Obrázek č. 1 – Širší okolí Waltrovky s vyznačením lokalit, kde mají nastat změny Z 1830 a Z 2188

Obrázek č. 2 – Mapky změn Z 1830 a Z 2188 ze stránek Útvaru rozvoje Hlavního města Prahy

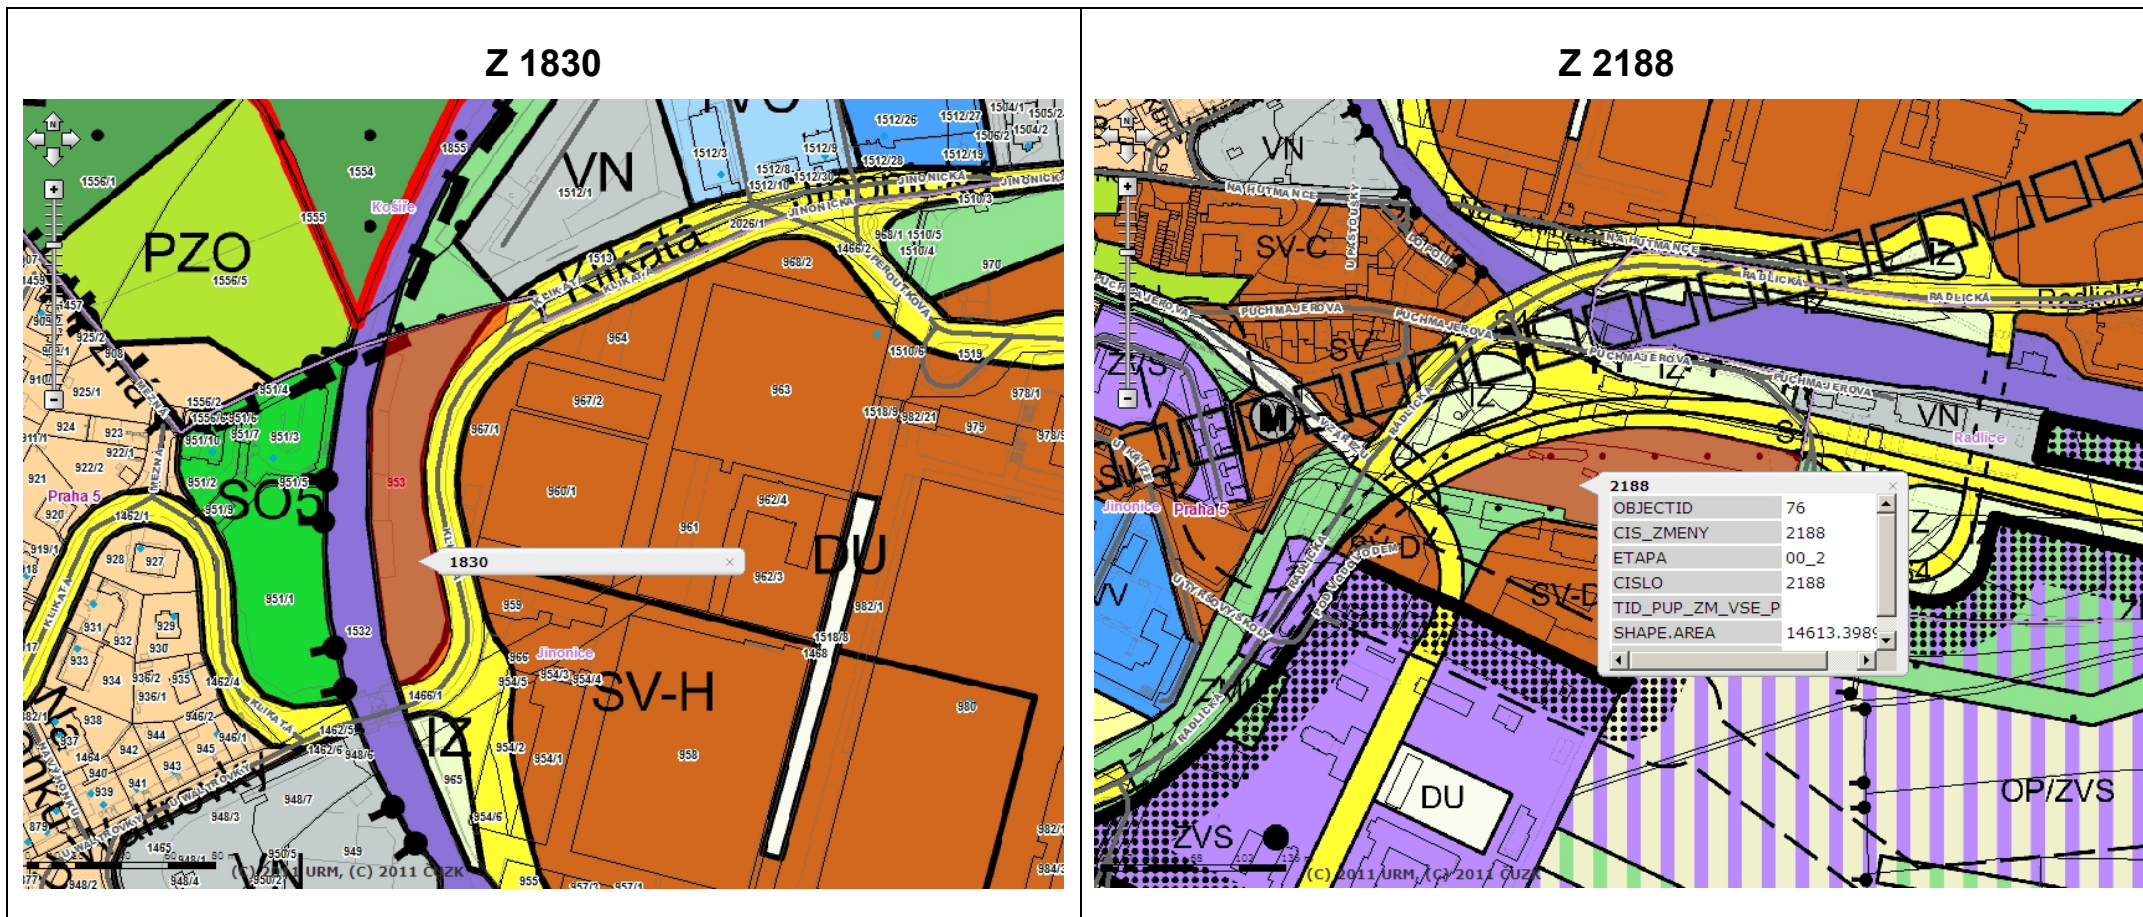
Stezka vedoucí přes lávku musí na západní straně sestoupit dolů na úroveň ulice, aby mohla podejít vyvýšenou železniční trať. Sestupné rameno lávky mělo být přímo uprostřed parcely, která je předmětem změny Z 1830.
